三亚某度假酒店项目暴雨事件雨水系统分析

Analysis of Rainstorm Event Rainwater in a Holiday Hotel in Sanya

2016 年 4 月 23 日三亚突降暴雨, 三亚某度假酒店中其中两座酒店大堂出现 22 米层、9 米层雨水内灌、酒店多处漏水、地下室局部积水严重等情况。本文针对此次暴雨漏水事故进行设计方面的分析复核, 详见下文。

图2：酒店大堂双斜屋面给排水平面图

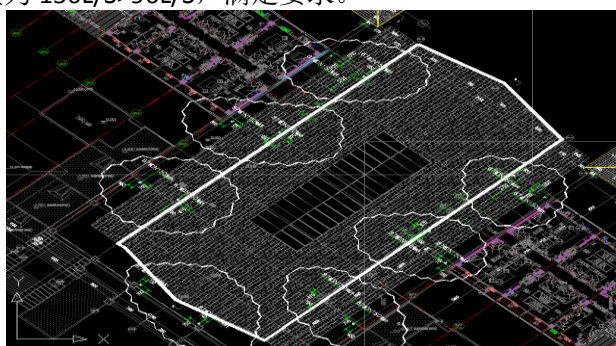
排水部分面积2100m²，按照50重现期年选取，降雨量为96L/S，设计选用6个DN150雨水斗（单斗排水量为26L/S），总的排水量为156L/S>96L/S，满足要求。

图 3: 大堂二层给排水平面图(22.7 米标高层)

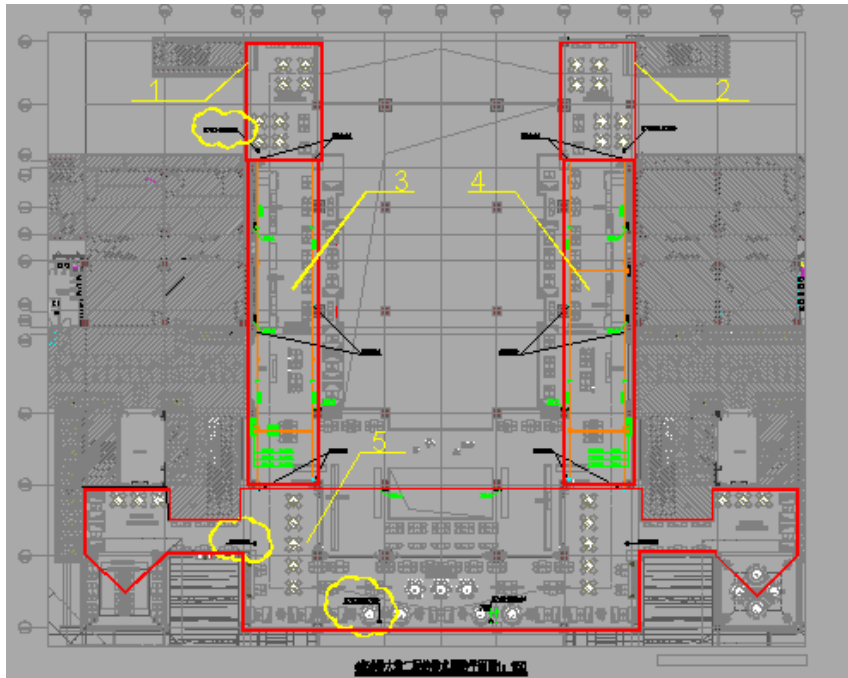
单个露台计算面积：140m²，楼梯间侧墙一半面积：15m²，大堂侧墙一半面积：59.4m²，总统计面积：214.4m²，降雨量：9.84 L/S，设计选用了1个DN150雨水斗，排水量为26L/S>9.84L/S，满足要求。

露台面积: 916.2m², 大堂侧墙一半面积: 266m², 总计算面积: 1182m², 降雨量: 54.26L/S, 设计选用了 2 个雨水斗+两个 DN100 地漏, 总排水量为: 2*(26+3.8)=59.6L/S>54.26L/S, 满足要求。

单侧计算面积: 359m², 侧墙一半面积: 578m², 总计算面积: 938 m², 降雨量: 43.05L/S, 设计选用了 3 个雨水斗, 总排水量为: 3*26=78L/S>43.05L/S, 满足要求。

单个露台计算面积: $326m^2$, 楼梯间侧墙一半面积: $15m^2$, 大堂侧墙一半面积: $59.4m^2$, 总统计面积: $400m^2$, 降雨量: $18.38 L/S$, 现场选用了 1 个 DN150 地漏, 排水量为 $10L/S<18.38L/S$, 不满足要求。

露台面积: $1197m^2$, 大堂侧墙一半面积: $266m^2$, 总计算面积: $1463m^2$, 降雨量: $67.15L/S$, 现场选用了 DN50 的排水管, 暂时按照 4 个 DN50 地漏考虑, 总排水量为: $1.0*4=4L/S<67.15L/S$, 不满足要求。

单侧计算面积: $993m^2$, 侧墙一半面积: $578m^2$, 总计算面积: $1571 m^2$, 降雨量: $72.1L/S$, 设计选用了 3 个雨水斗, 总排水量为: $3*26=78L/S>72.1L/S$, 排水能力接近最大降雨量。

图 4: 大堂首层给排水平面图(15.0 米层高)

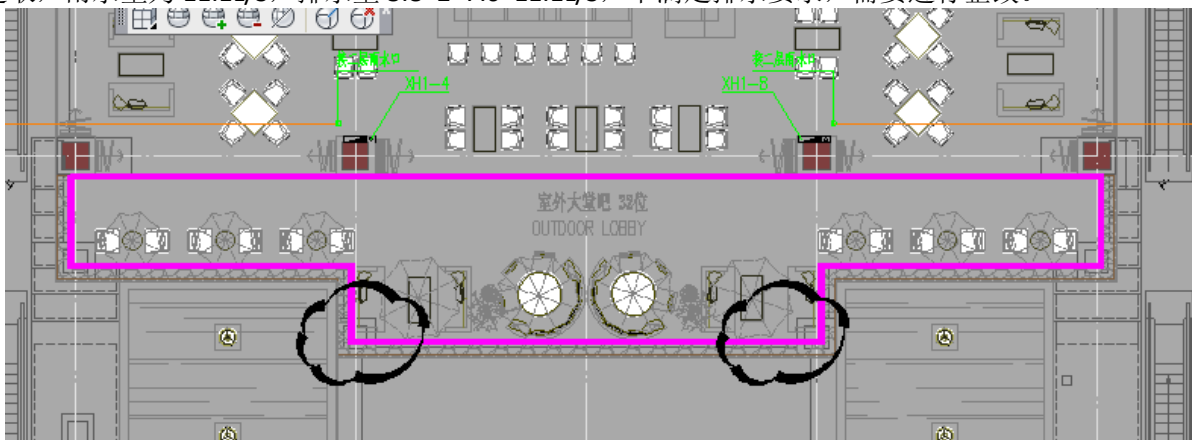
汇水面积: 118m², 侧墙部分一半面积 123m², 此部分现场已核查有两个 DN100 地漏, 按照 50 年重现期选取, 雨水量为 11.1L/S, 排水量 3.8*2=7.6<11.1L/S, 不满足排水要求, 需要进行整改。

图 5-2: 酒店室外给排水平面图 (部分截图)

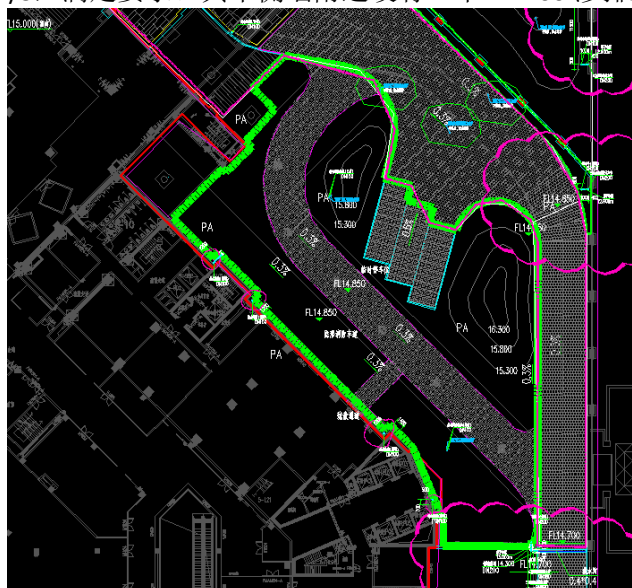
面积 2000m², 降雨量为 29.64L/S, 设计选用 4 个 DN100 渗排水立管, 1 根 DN200 的地面排水立管, 总的排水量为 38.8 L/S > 29.64L/S, 满足要求。其中侧墙附近设有 4 个 DN100 渗排水立管未计算在内。

图 5-4: 酒店室外给排水平面图 (部分截图)

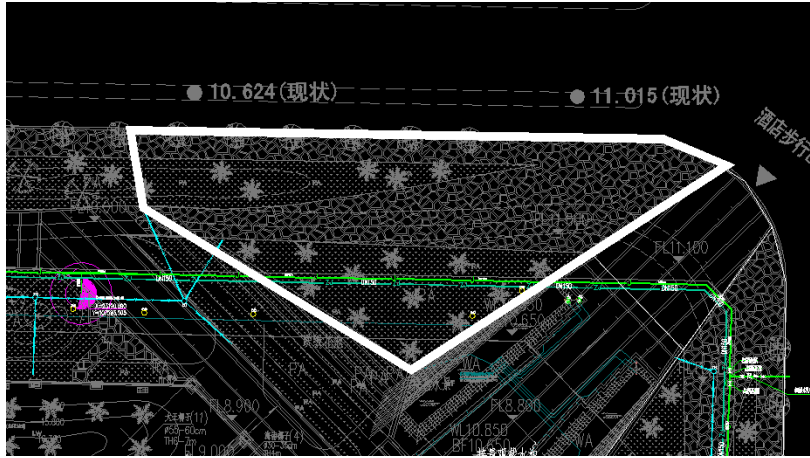
1)、面积 1551m²，径流系数取 0.6，按照 3 年选取，降雨量为 25.2L/S，设计选用 2 根 DN200 的塑料排水管和雨水口相接，总的排水量为 47*2=94L/S>25.2L/S，满足要求。

图 5-6: 酒店室外给排水平面图 (部分截图)

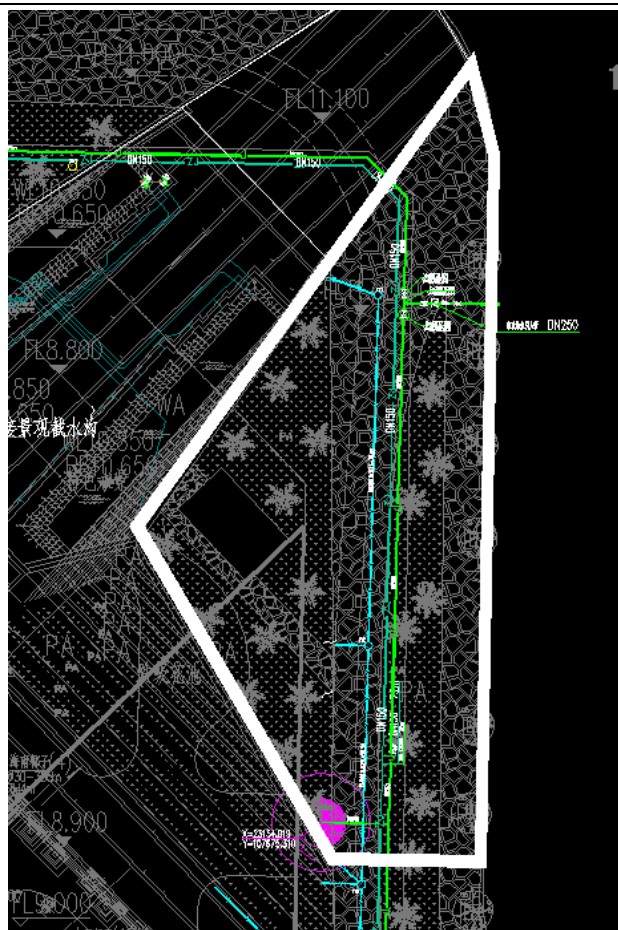
3)、面积 1250m²，径流系数取 0.6，按照 3 年选取，降雨量为 18.5L/S，设计选用 1 根 DN400 的塑料排水管和雨水口相接，总的排水量为 134L/S>18.5L/S，满足要求。

图 5-7: 酒店室外给排水平面图 (部分截图)

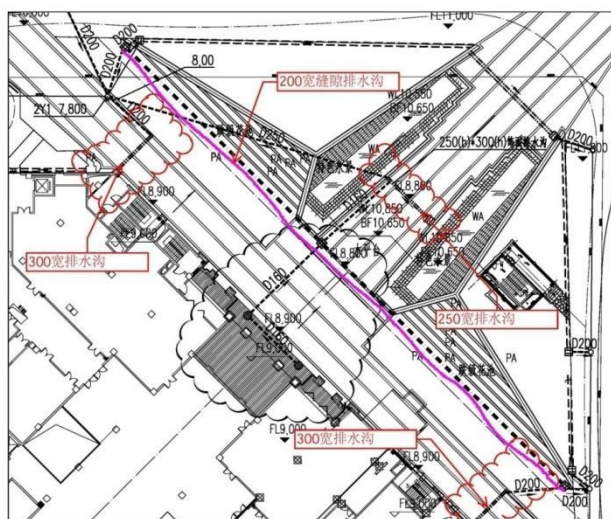
汇水面积: 3000m^2 , 径流系数取 0.9, 按照 3 年选取, 降雨量为 66.69L/S , 设计图中有以下四处排水构筑物: 北侧 $250*300\text{mm}$ 的饰面排水沟, 中间 200mm 宽缝隙排水沟。东西两侧 $300*400\text{mm}$ 的饰面排水沟。分别进行排水量计算。

图 5-8: 酒店室外给排水平面图 (部分截图)

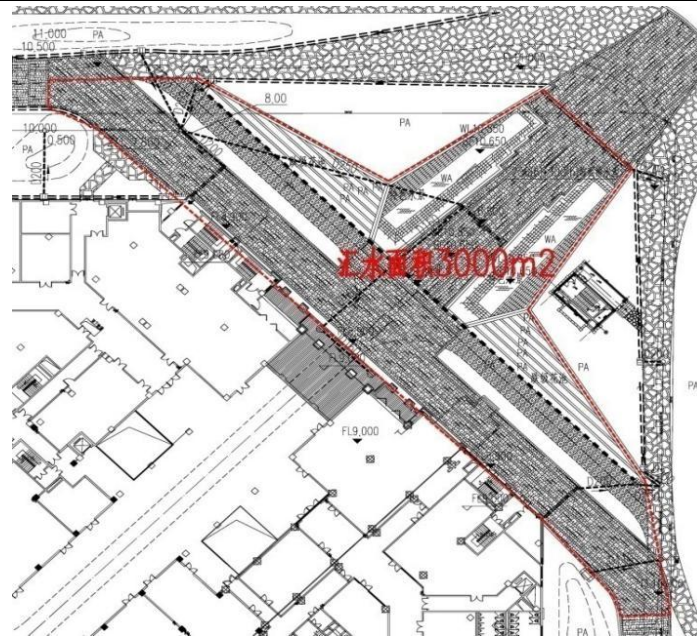
原设计有四处主排水管, 分别为: D200 三根, D250 一根, 总的排水量为 172L/S>66.69L/S, 设计排水量满足要求。

所以, 饰面沟及线性排水沟的总排水量为: $69.5+27.7+149*2=395.2L/S>66.69L/S$, 经核算雨水沟设计排水量满足。

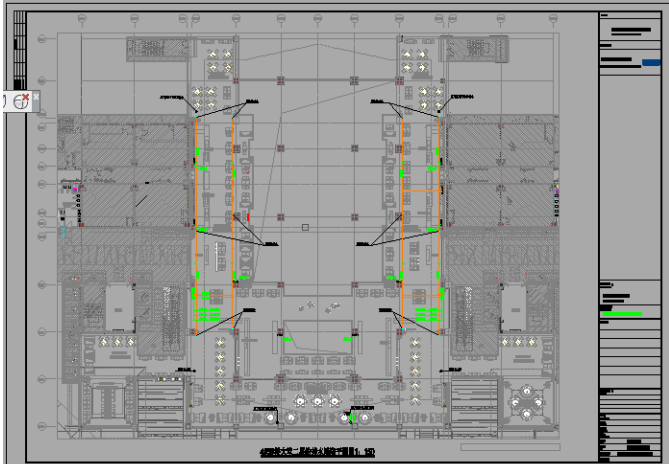
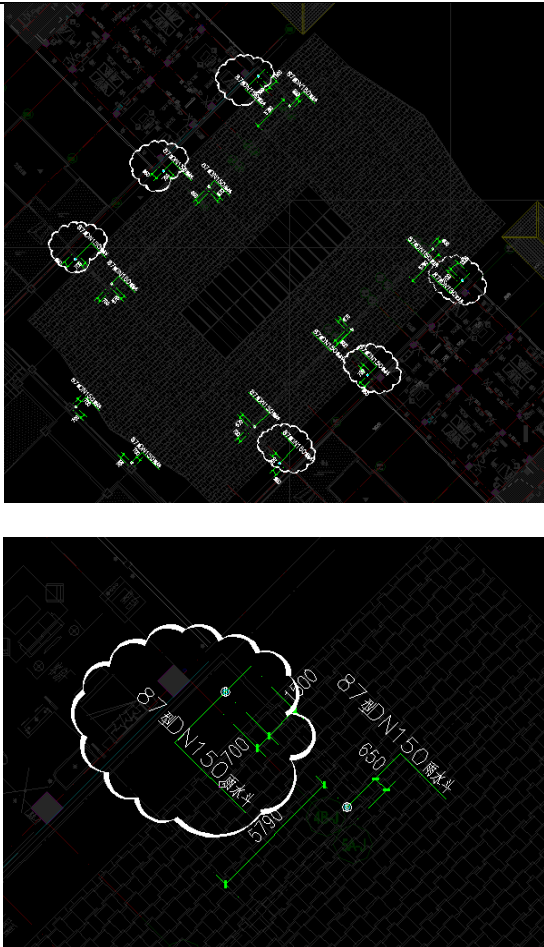
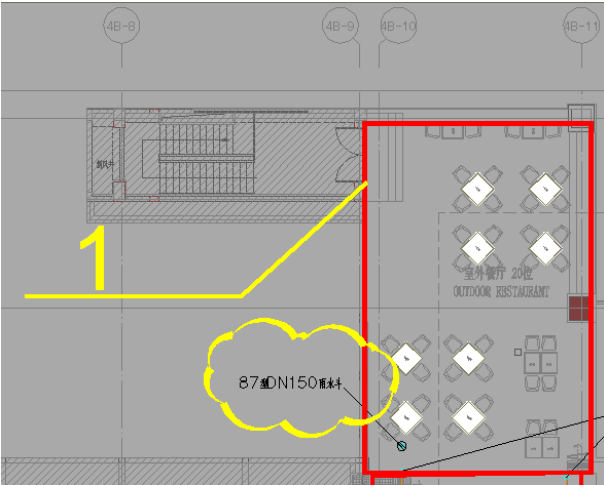
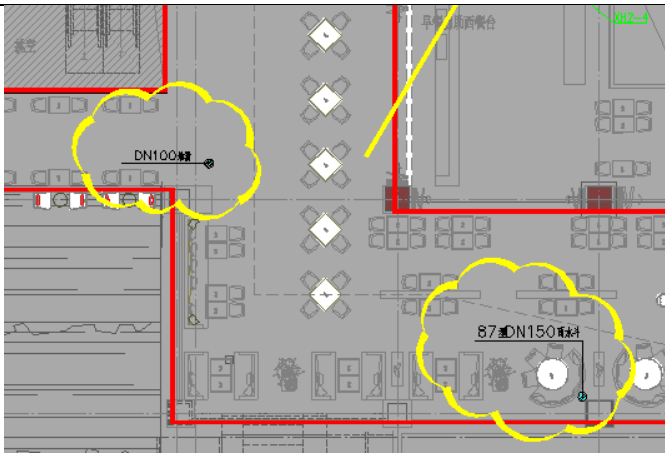
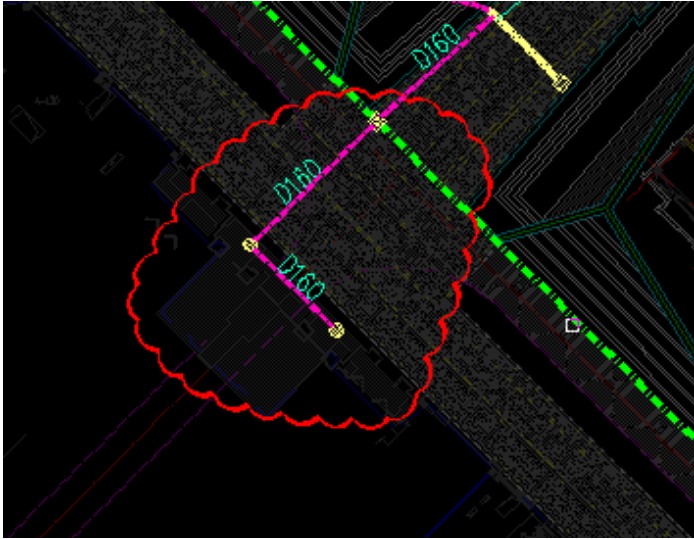
序号	整改区域	图纸设计	整改建议
1	大堂双斜屋面	<p>双斜屋面建筑平面设计有天沟及檐沟，机电图纸配置了相应的雨水斗及雨水立管，见下切图，</p> <p>建筑节点图（设有天沟及檐沟）：</p>  <p>一次机电图纸（配合天沟设有雨水斗）：</p>  <p>二次机电图纸(配合天沟设有雨水斗)：</p> 	<p>鉴于补做天沟整改量太大，需要整个屋面重新施工，暂时不予整改，目前只考虑檐沟的整改，整改意见如下：现场大堂斜坡屋面在不上人屋面（28.2 米标高）外的挑出部分（外挑长度约 10 米）考虑补设檐沟，沟体坡向不上人屋面，分担和减小 22 米层露台排水压力。</p>
2	28.2 米层不上人屋面：	<p>每侧屋面设置了 3 个 DN150 雨水斗原设计是 3 个 87 型 DN150 雨水斗，按照设计选型排水量满足要求。</p>	<p>考虑上述第一条整改措施，建议全部改为 DN150 标准雨水斗；</p>

<p>3</p>	<p>22.7 米标 高层北露 台</p>	<p>原设计采用了 1 个 DN150 雨水斗（见下切图），经核算采用设计选型时排水条件满足要求。</p> 	<p>建议将现有 DN150 地漏按照原设计改为 DN150 雨水斗，并在排水沟内增设一个同规格雨水斗。 更换排水沟盖板，必须具备截水功能；</p>
<p>4</p>	<p>22.7 米层 高南露台</p>	<p>原设计为 2 个 DN150 雨水斗和 2 个 DN100 地漏（见下切图），</p>	<p>建议将现有 4 个排水口改为 DN150 雨水斗。 对原雨水管道做彻底清理，做通球试验确认验收合格。 排水沟内涂黑处理，上</p>

方做装饰盖板或篦子，装饰盖板或篦子样品； 22 米层 5#楼东侧廊桥，增加一道截水沟，沟内增加 2 处 DN100 地漏，沿柱子下引至 15 米层景观排水沟内
5	15 米层高南露台		建议将现有 2 个 DN100 地漏改为 DN150 雨水斗。进行排水口管口的彻底清理。尽量扩大排水口面积。
6	酒店步行主入口	1、8.8 米标高层酒店入口雨水排水系统已出变更，要求增加地漏及排水管，现场未做该部分地漏。 	1、针对原有三道排水沟疏通核查： 1) 第一道：更换雨水篦子，同时清掏垃圾淤泥，保证通畅，排查该截水沟排水管管径及排水顺畅情况； 2) 第二道：为后增加雨水沟，现场核查排水情况，疏通管道； 3) 第三道：为线性排水，已经完全堵塞，需要更换雨水篦子，清掏沟体及管道，并核查排水管管径，不应小于 DN200； 2、新增三道排水沟 1) 建议在步行街入口处，增加一套篦子排水沟，排至检查井； 2) 两侧再增加两道排水沟；
